**ASUNTO: ALEGACIONES PROPUESTA DE PROYECTO DE PLAN  
HIDROLÓGICO 2022-2027.  
CICLO 2022-2027**

**A LA CONFEDERACIÓN HIDROGRÁFICA DEL SEGURA**

Figura 3-13. Plano de calados para la Rambla de El Albuñón y la Rambla de Miranda. SNCZI

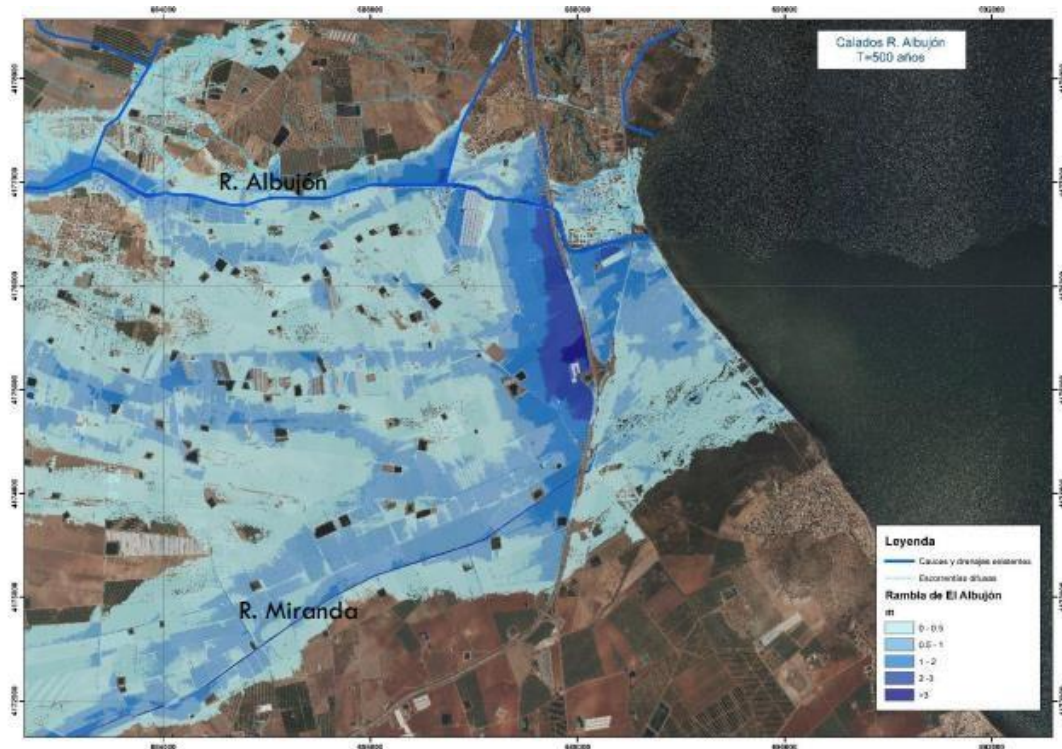
Como puede verse en la imagen anterior, se observa claramente el efecto de retención que genera el talud de la autopista AP7 sobre el flujo desbordado de la Rambla de El Albuñón y la Rambla de Miranda (más al sur). Este efecto de almacenamiento en la zona donde desagua el D7 alcanza calados superiores a los 2 m para el periodo de retorno de 500 años.

Por lo expuesto anteriormente no se alcanza a entender que, en apariencia, no se llegue a contemplar en ninguno de los casos el aumento de la inundabilidad debido al efecto que genera el talud de la AP-7 sobre las viviendas aguas arriba de ésta.

FIGURA 5. Zonas de flujo preferente de las ramblas de la Maraña y el Albuñón. Lomas de Rame no tiene afección de la rambla de la Maraña y apenas de la del Albuñón.

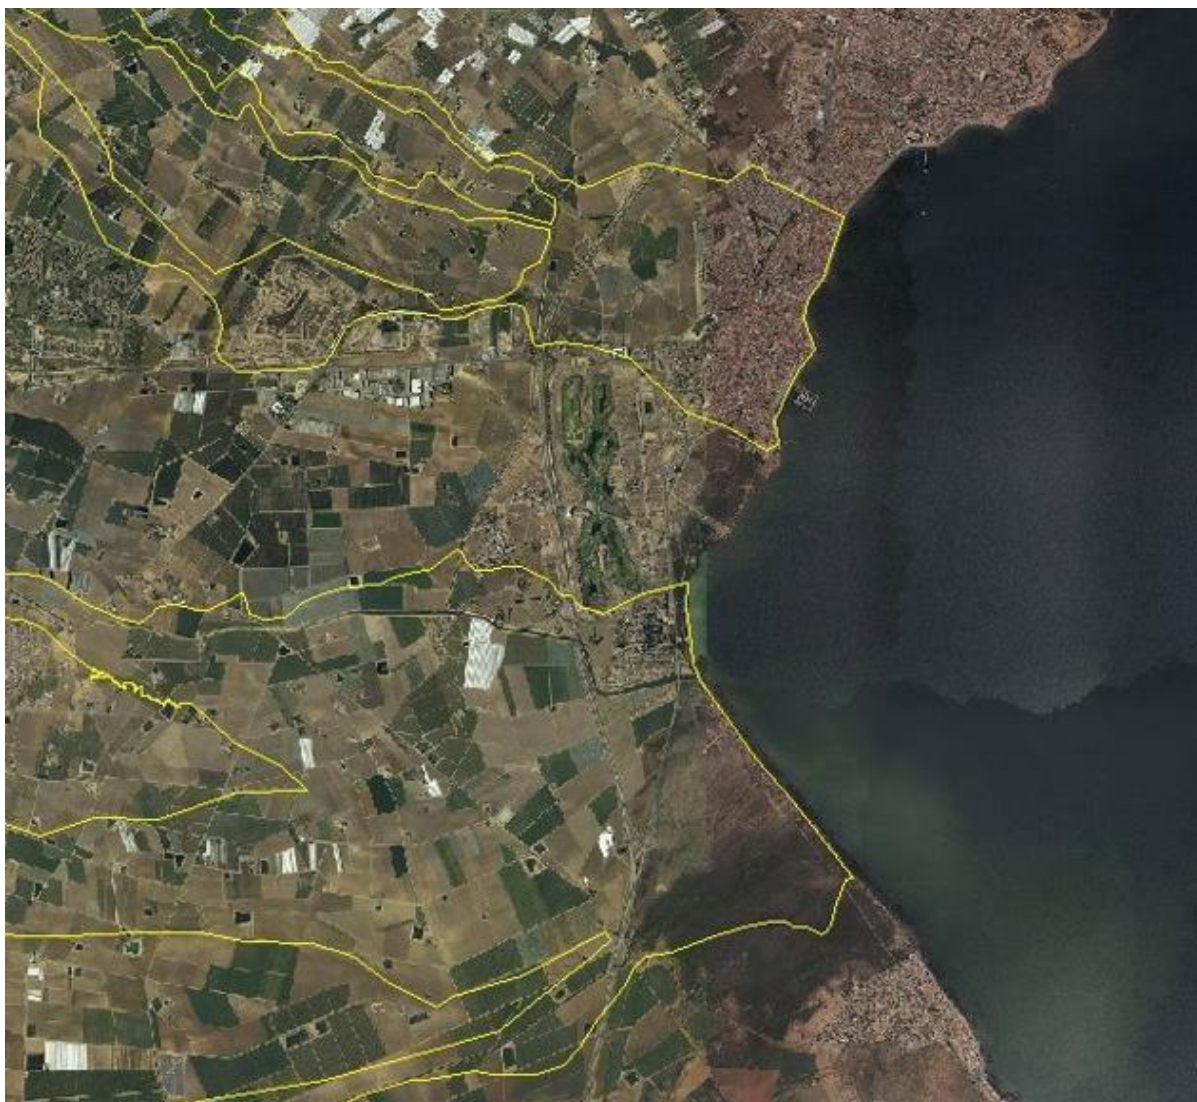
Esto ha hecho que la población de Las Lomas del Rame alarmada por las consecuencias que pudieran derivar de tales actuaciones se movilizen en contra de las mismas.
